改善箇所説明図

改善措置の内容

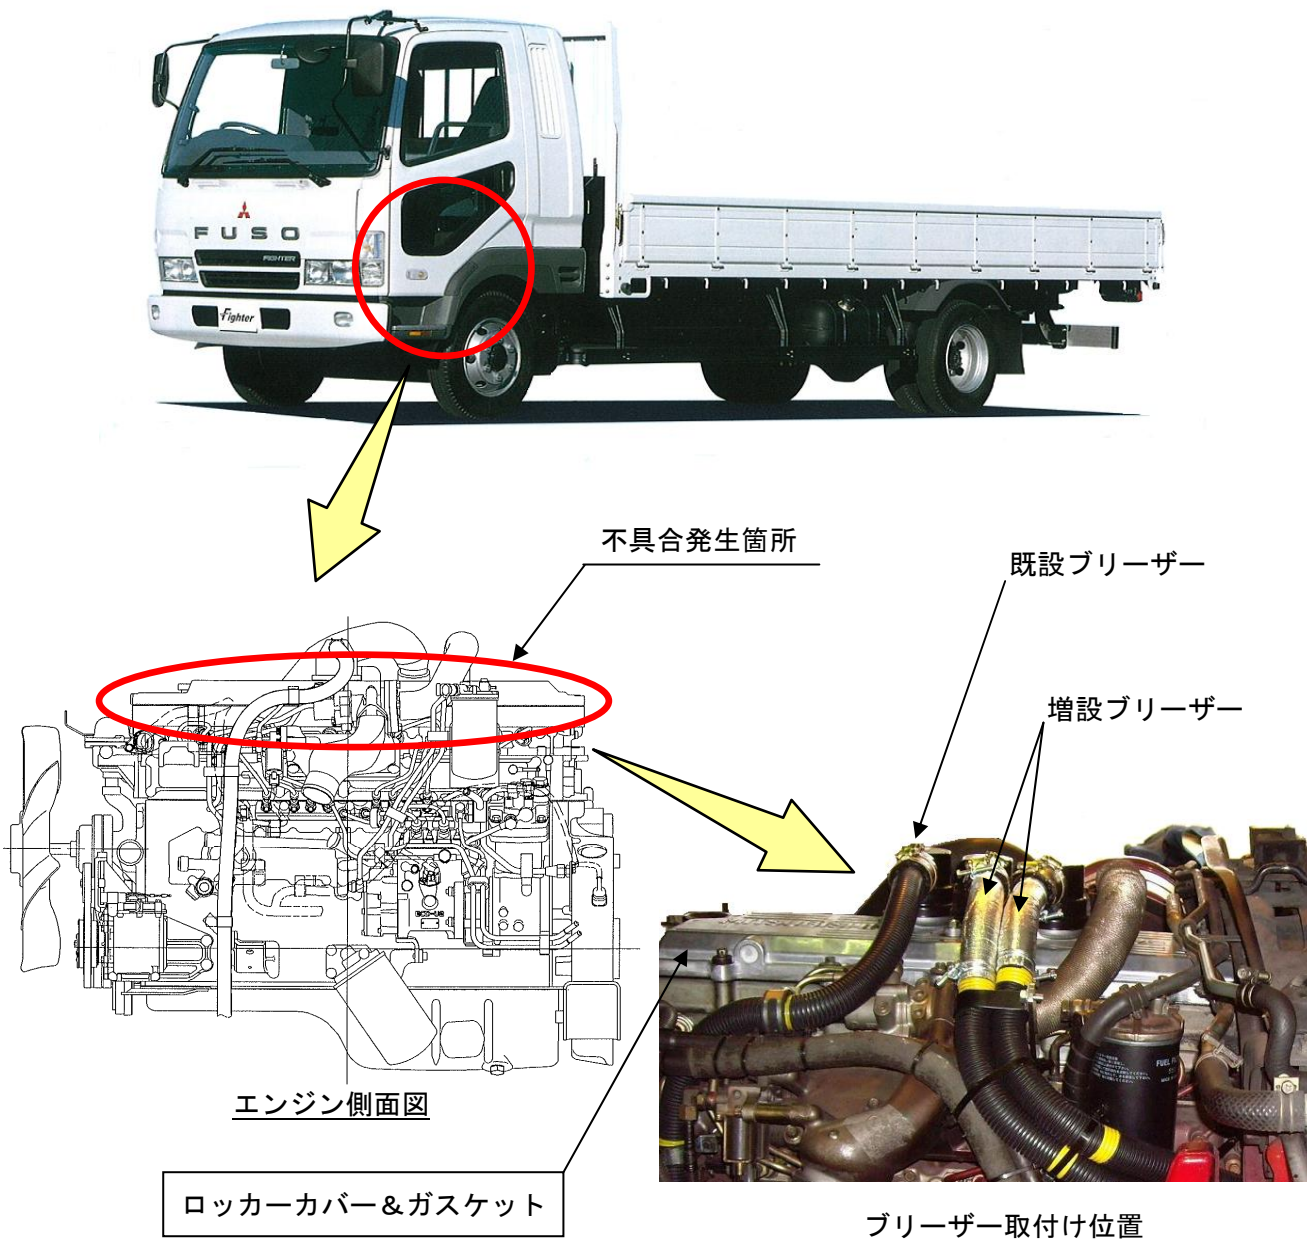
インジェクタの内部が粗悪燃料の使用等によって異常摩耗すると、燃料噴射量が増大し、ピストンに亀裂が発生して穴が開き、この穴開き部分から燃焼ガスがクランクケース内に漏れて内圧が上昇する。そのため、ロッカーカバーからエンジンオイルが噴出し、最悪の場合、車両火災に至るおそれがある。

火災に至らない様、全車両、ブリーザーを増設した対策品のロッカーカバーに交換するとともに、ロッカーカバーガスケットを対策品に交換する。

注：□は、交換部品を示す。
